**Oggetto:** Cod. Proc. **7988**. “*Progetto di un impianto agri-fotovoltaico della potenza di 87,78 MW e delle relative opere connesse necessarie al collegamento alla Rete di Trasmissione Nazionale, da realizzarsi nei Comuni di Minervino Murge (BT), in località Scapanizza, Venosa (PZ) e Montemilone (PZ).*” (di seguito “**Progetto**”). Proponente: Solar Energy Ventuno S.r.l.

**Controdeduzioni al parere del Ministero della Cultura prot. n. 15110-P del 21.5.2024**

Figura 1 - Punto di presa 20

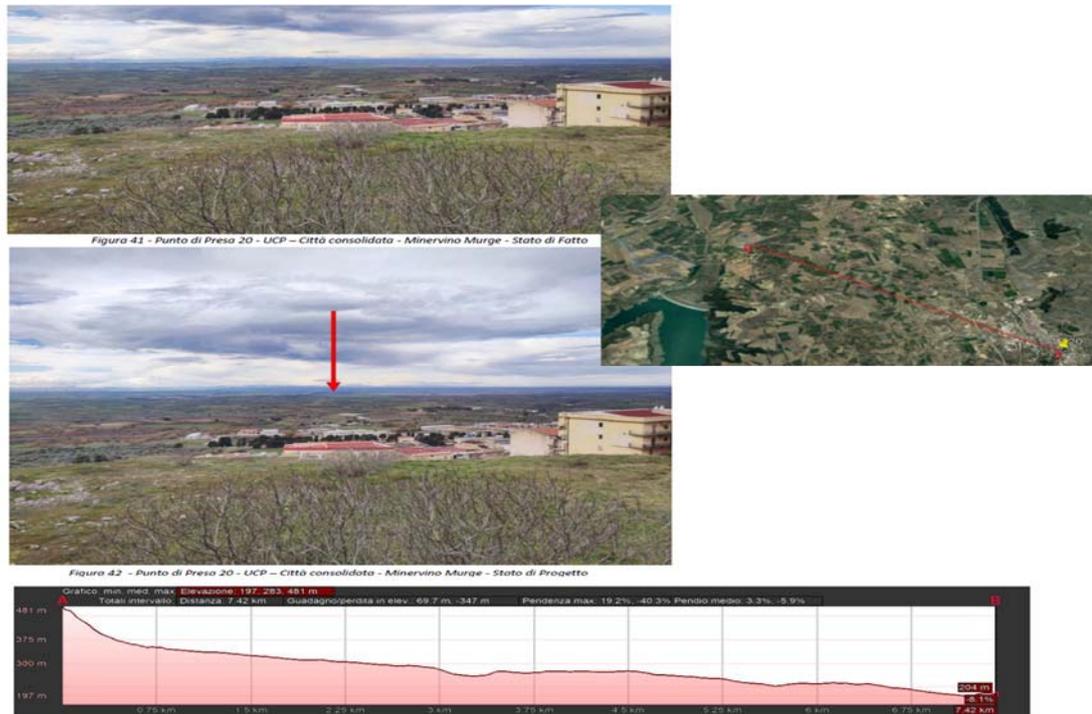
*Dalla consultazione degli elaborati del PPTR approvato con DGR n. 176 del 16.02.2015 e ss.mm.ii, si rileva che l'intervento proposto intercetta la fascia "C" del Cono visuale "Minervino Murge", come da elaborato relativo allegato alla Parte seconda delle Linee guida 4.4.1 del PPTR.*

*Coni visuali fascia C: Impianti fotovoltaici con moduli ubicati al suolo con potenza massima pari a 200 kW.*

**Occorre, inoltre, precisare che l’iniziativa dista più di 7 km dal centro di Minervino Murge consolidata e pertanto, la visuale dal centro abitato è libera.** Si faccia riferimento, per un approfondimento, ai fotoinserimenti elaborati dalle visuali paesaggistiche principali (cfr. doc nr 12AP.Ater- Reportage Fotografico ante-post operam).

I punti di presa 18-19-20 dalla Città consolidata- Minervino Murge mostrano come l’impianto risulti poco visibile, data la distanza tra il punto di presa e l’impianto di circa 7 km. Dai punti di presa sopra citati, è evidente come, vista la notevole distanza e la morfologia del territorio, l’impianto si confonde con i colori del paesaggio esistente, risultando poco visibile all’occhio umano.

Infatti, l’impianto non comporta nessun impatto nello skyline del paesaggio. Per comodità si riporta il punto di presa 20, ove l’impianto risulta poco visibile vista la notevole distanza.

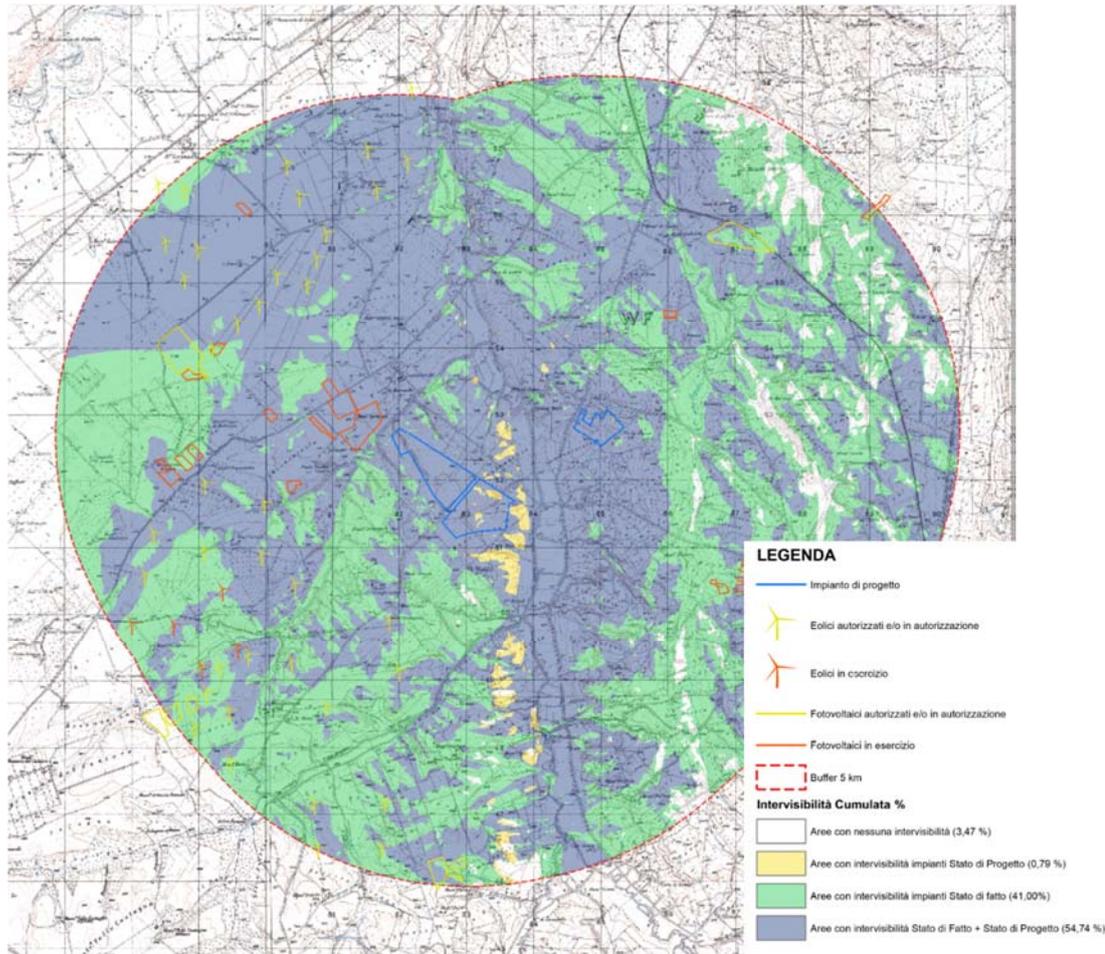
*Intervisibilità. La ditta ha eseguito l'analisi secondo le fasce di visibilità all'interno dell'Area d'Indagine pari a 5 km. L'elaborato grafico mostra come le aree interessate dall'impianto siano estesamente visibili per il raggio di indagine in questione, interferendo direttamente con le visuali di lunga durata del paesaggio.*

A seguito di richiesta integrazioni del MIC\_SS-PNRR con nota prot. 0006632-P e dal MASE con nota prot. 0000407 del 16/01/2023 è stato prodotto un inquadramento grafico “4IC.a-Carta Intervisibilità cumulata % SDF+SDP su IGM” che si riporta in seguito:

Nella presente carta è rappresentata l'Intervisibilità potenziale cumulata ottenuta sommando l'Intervisibilità potenziale degli impianti FER allo Stato di Fatto con l'Intervisibilità potenziale dell'impianto di progetto, riportati all'effettiva area di analisi, ovvero al buffer di 5 km dall'impianto in progetto.

L'Intervisibilità indotta dagli impianti già presenti nell'area di analisi, interessa complessivamente il 41,00% (verde) della superficie di analisi; mentre l'Intervisibilità cumulata, ovvero quella indotta dagli impianti già presenti nell'area sommata a quella del nuovo progetto, interessa complessivamente il 54,74% (blu) della superficie in esame. Le zone, invece, interessate da nuova Intervisibilità indotta dal progetto si attestano su valori pari a 0,79% (giallo). Infine, le zone in cui non si ha nessuna Intervisibilità sono pari al 3,47% (bianco).

Figura 3 - Inquadramento dell'area di progetto in relazione ai tratturi

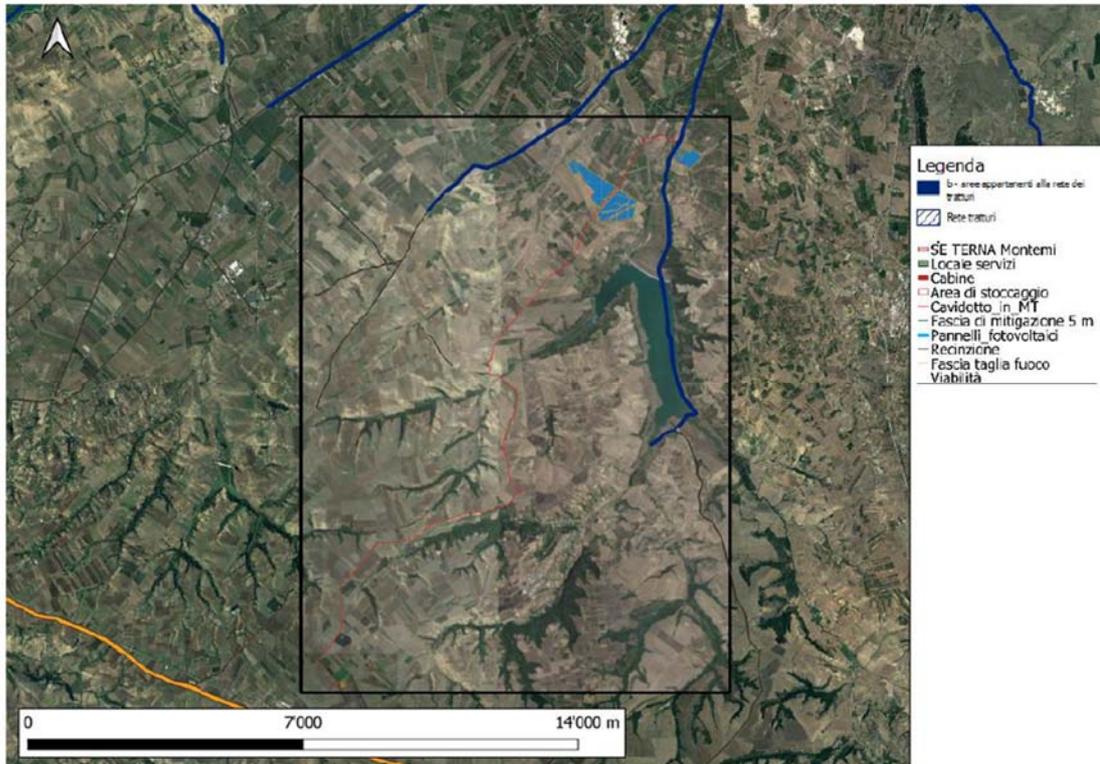
*[...] Il Regio Tratturello n. 66 "Canosa-Monteserico-Palmira", sottoposto a vincolo con D.M. 22/12/1983, è interessato da un'interferenza diretta con il cavidotto di collegamento per un tratto di ca. 400 m in loc. Isca Ponterotto.*

In via preliminare, occorre precisare che, per quanto di interesse, **il Regio Tratturo citato dal MiC ha ormai perso la consistenza di tratturo essendo trasformato nella Strada Provinciale n. 4, già asfaltata.**

In conclusione, le opere interferenti con il *tratturo* (**oggi coincidente con SP4**) sono esclusivamente quelle relative al cavidotto, che essendo un'opera interrata, non ha alcun impatto sul paesaggio.

**Il passaggio del cavidotto avverrà esclusivamente lungo strade bitumate** e, dopo la posa dello stesso, verrà ripristinato lo stato attuale dei luoghi per non compromettere la fisionomia generale del paesaggio tratturale.

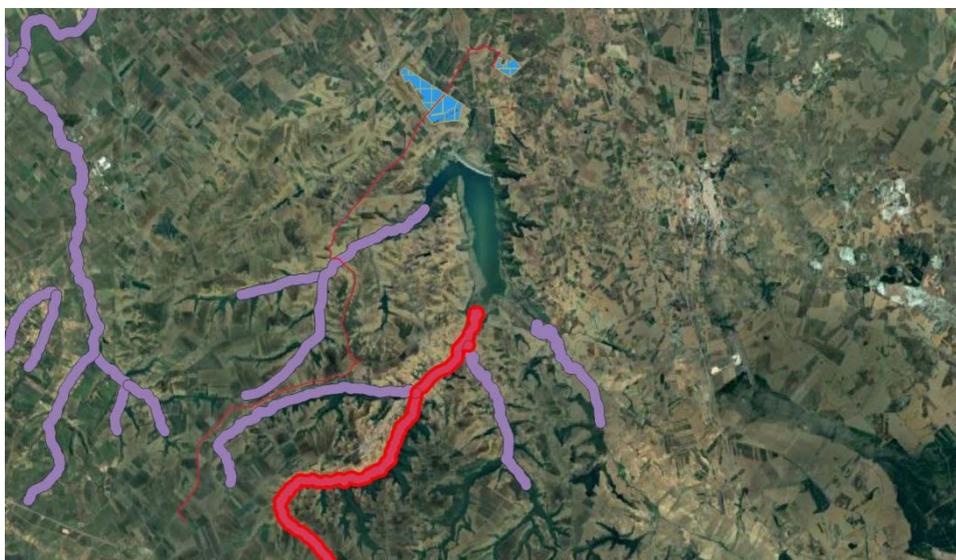
- *D.Lgs 42/04, art. 142, comma 1, lett b) “i territori contermini ai laghi compresi in una fascia della profondità di 300 metri dalla linea di battigia, anche per i territori elevati sui laghi”:*
  - *Invaso di Toppo di Francia (o del Lampeggiano) – BP124b\_019;*

Come è evidente dall'inquadramento sotto, l'Invaso di Toppo di Francia (o del Lampeggiano), (evidenziato in rosso), non è assolutamente interferente con l'impianto (dista oltre 11 Km.)

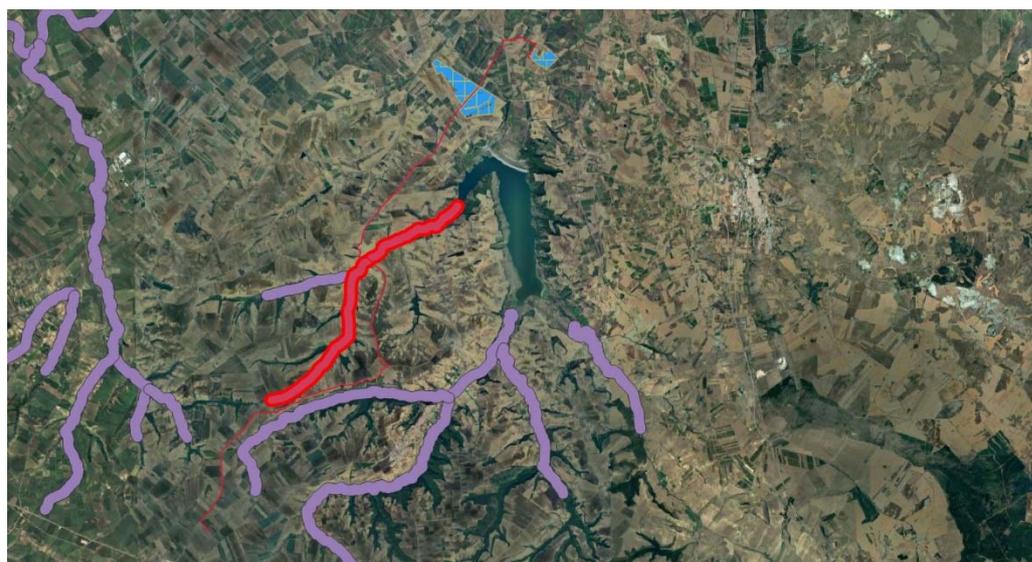
- *Vallone Occhiatello dei Briganti e della Castagna inf. nr. 580;*

Come è evidente dall'inquadramento sotto, il cavidotto interrato non interferisce con il Vallone Occhiatello dei Briganti e della Castagna (evidenziato in rosso), ma lo attraversa in modalità sopraelevata attraverso il ponte esistente.

Tale interferenza sarà superata con il posizionamento di una canaletta su un lato del manufatto esistente, come è riportato nell'immagine seguente. La scelta cromatica della canaletta sarà quanto più simile con quella del manufatto, mascherandone la presenza.

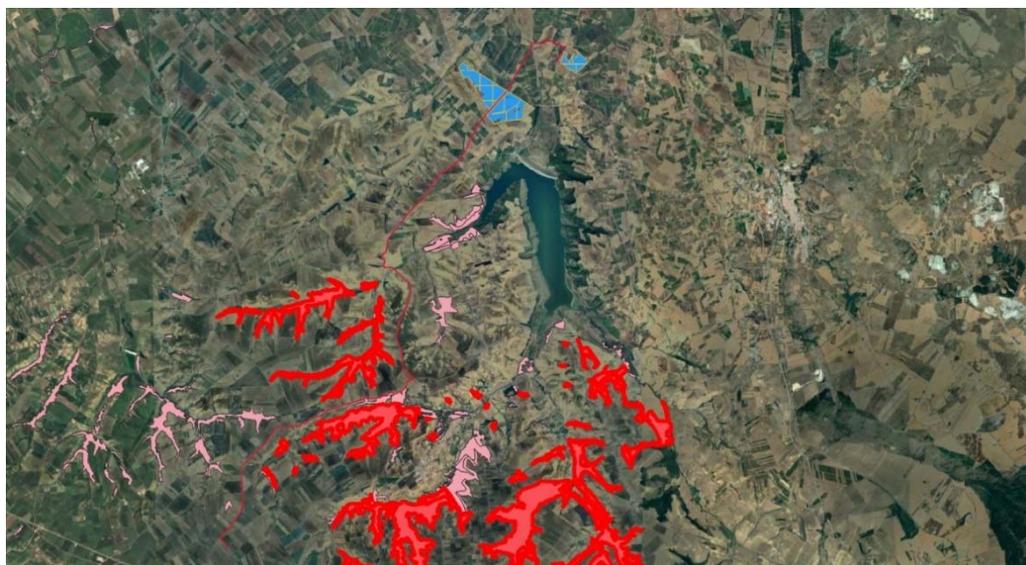
- *D.Lgs 42/04, art. 142, comma 1, lett g) “i territori coperti da foreste e da boschi, ancorché percorsi o danneggiati dal fuoco, e quelli sottoposti a vincolo di rimboscimento, come definiti dall'articolo 2, commi 2 e 6, del decreto legislativo 18 maggio 2001, n. 227”:*
  - *Querceti mesofili e meso-termofili;*

Come è evidente dall'inquadramento sotto, i Querceti mesofili e meso-termofili (evidenziati in rosso), non sono assolutamente interferenti con l'impianto (dista oltre 5 Km. dall'area più vicina).

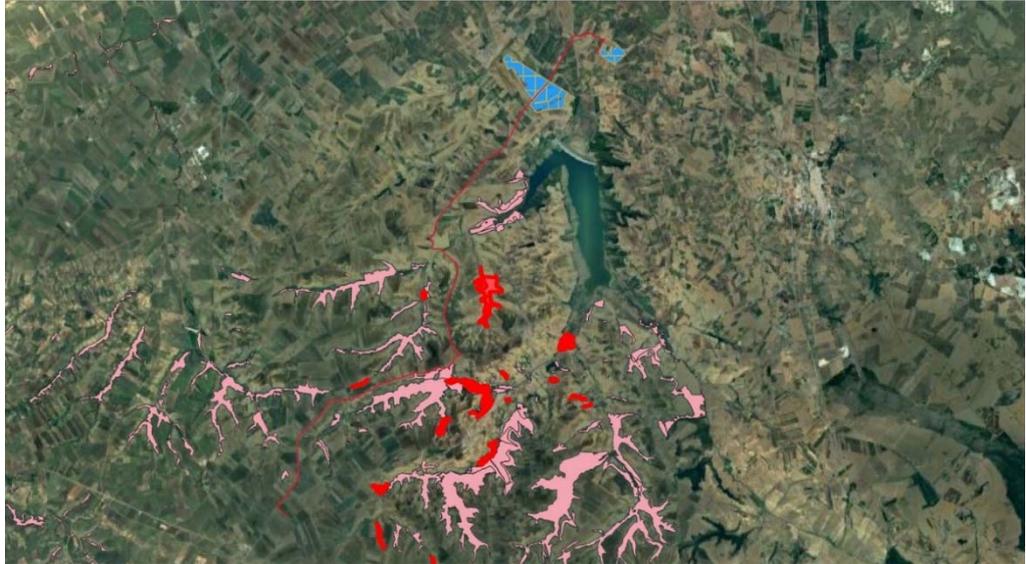
- *Formazioni Igrofile.*

Come è evidente dall'inquadramento sotto, le Formazioni Igrofile (evidenziate in rosso), non sono assolutamente interferenti con l'impianto (distanano oltre 4,6 Km. dall'area più vicina).

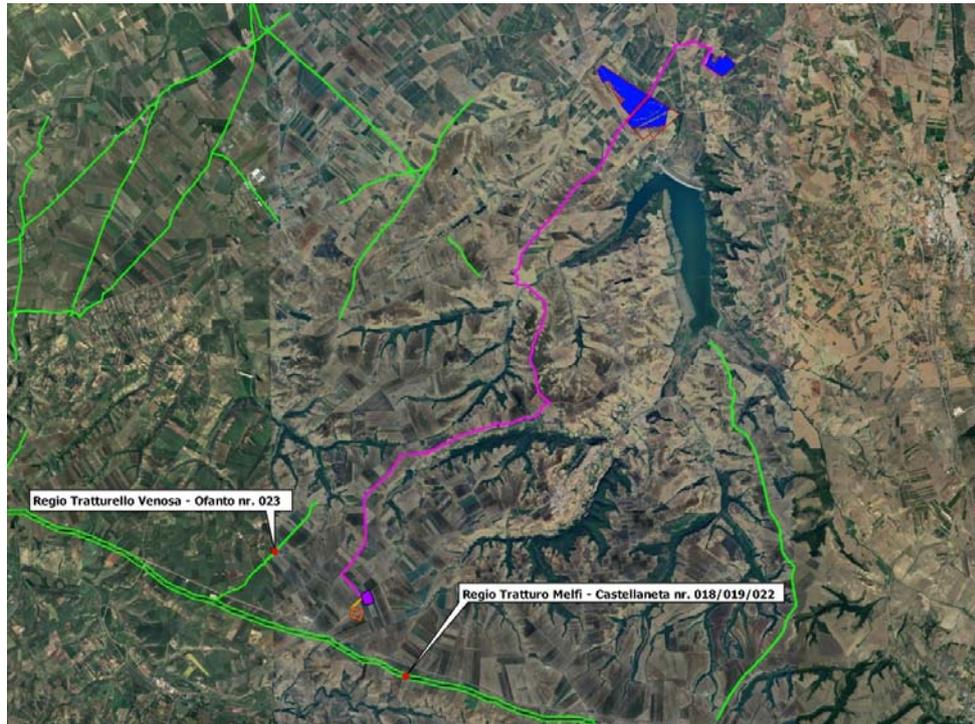
- *D.Lgs 42/04, art. 142, comma 1, lett h) “le aree assegnate alle università agrarie e le zone gravate da usi civici”:*
  - *La Società proponente non ha trasmesso il certificato di attestazione di usi civici.*

L'area di Progetto non risulta gravata da usi civici, come da attestazione usi civici prot. n. r\_puglia/AOO\_079-10/01/2022/215 rilasciata in data 10/01/2022.

Inoltre, si fa presente che l'area di Progetto, relativamente alla parte della connessione, è estranea al demanio civico comunale, come da attestazione usi civici prot. n. 192179/14BB rilasciata in data 02/12/2021.
